Mise à jour de la liste des pièces illustrée - IPL

372 XP

503 63 76-03/04

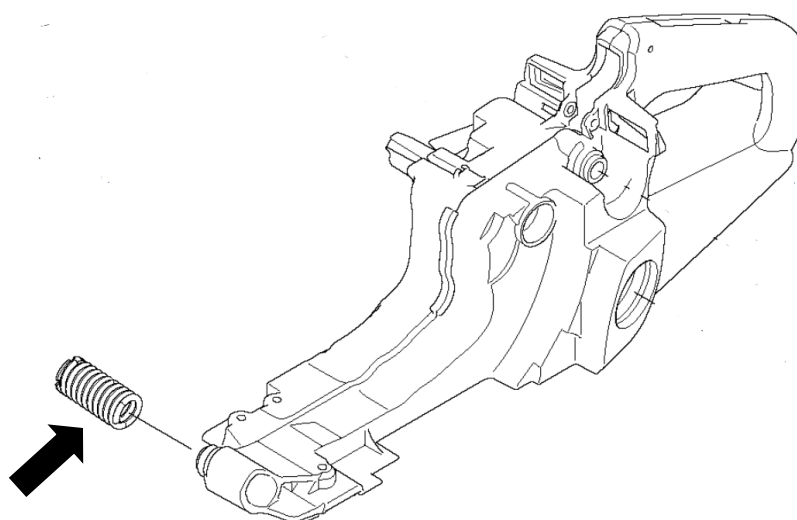
Nouvel élément antivibrations avec partie supérieure rectifiée sur le ressort métallique. Le cache en plastique a été remplacé.
Cela permet d'obtenir une longueur de filetage plus longue et donc une meilleure fixation du ressort dans le cache en plastique.

Raison : Durabilité améliorée de l'élément antivibrations.

Nouveaux articles : élément antivibrations 503 63 76-03 et 503 63 76-04 (rigide)

| Titre de la page | Réf. | Nouvelle référence | Nom | Sauf référence | Remarque |
|------------------------|------|--------------------|------------------------|----------------|--|
| RÉSERVOIR DE CARBURANT | 17 | 503 63 76-03 | ÉLÉMENT ANTIVIBRATIONS | 503 63 76-01 | Nouveau kit de pièce de rechange, std |
| | 17 | 503 63 76-04 | ÉLÉMENT ANTIVIBRATIONS | 503 63 76-02 | Nouveau kit de pièce de rechange, rigide |
